Re: Análise e parecer

Referente aos itens da empresa Construvita segue parecer:

Segue documentação PE 142 - item 1 (parte 1 de 2) - 3ª chamada, para análise e parecer.

Street 1 / Valuation Field Roadway 1 / Isolines (E)

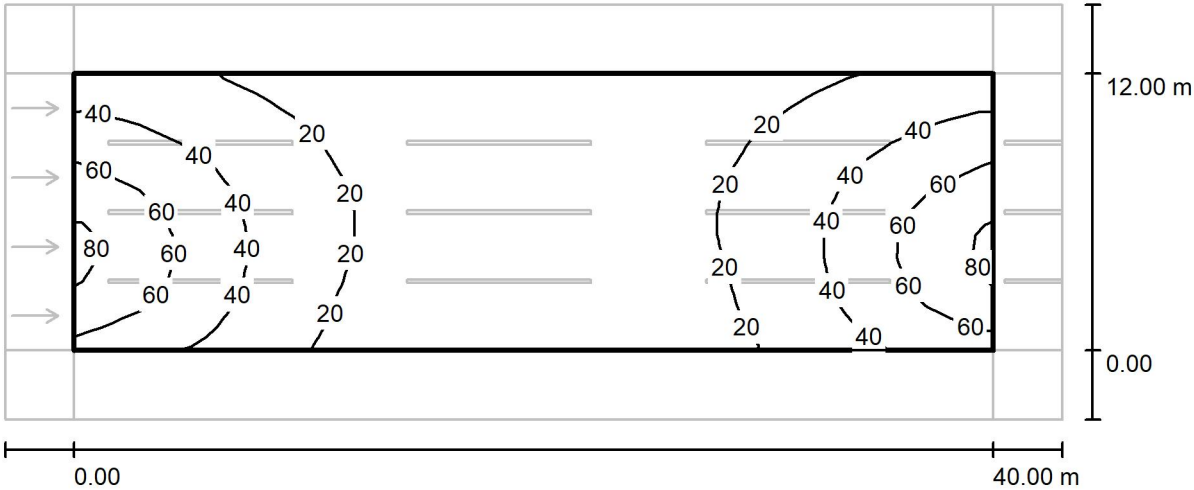
- Item 01: a luminária de 150W apresentada, marca MBLED, **não** atinge o índice de uniformidade (u_0) maior que 0,3 conforme definido no termo de referencia. Em anexo cálculo realizado com os parâmetros definidos no termo demonstrando o não atendimento.
- Foi apresentado planilha de composição de custos justificando o valor do item.
- As notas fiscais apresentadas como justificativa de preço são outra marca de luminária, não da marca MBLED

Street 1 / Valuation Field Roadway 1 / Value Chart (E)

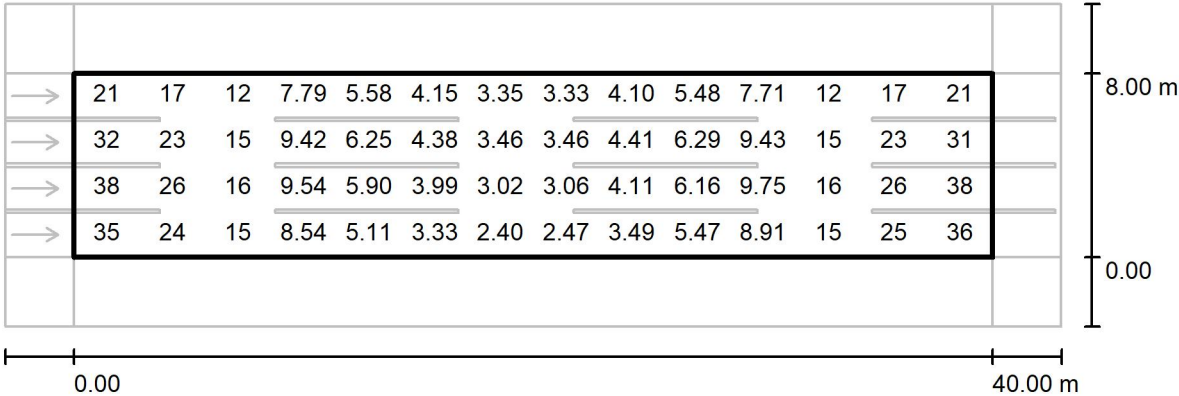
- Item 04: a luminária de 50W apresentada, marca MBLED, **não** atinge o índice de uniformidade (u_0) maior que 0,25 conforme definido no termo de referencia. Em anexo cálculo realizado com os parâmetros definidos no termo demonstrando o não atendimento.
- Foi apresentado planilha de composição de custos justificando o valor do item.
- As notas fiscais apresentadas como justificativa de preço são outra marca de luminária, não da marca MBLED

Street 1 / Valuation Field Roadway 1 / Isolines (E)

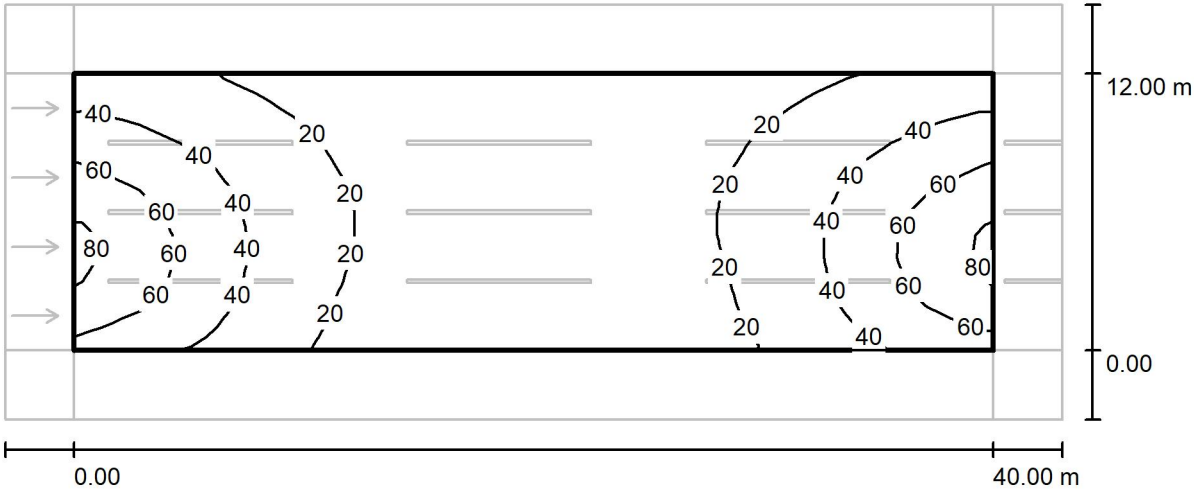
- Item 05: a luminária de 150W apresentada, marca MBLED, **não** atinge o índice de uniformidade (u_0) maior que 0,3 conforme definido no termo de referencia. Em anexo cálculo realizado com os parâmetros definidos no termo demonstrando o não atendimento.
- Foi apresentado planilha de composição de custos justificando o valor do item.
- As notas fiscais apresentadas como justificativa de preço são outra marca de luminária, não da marca MBLED
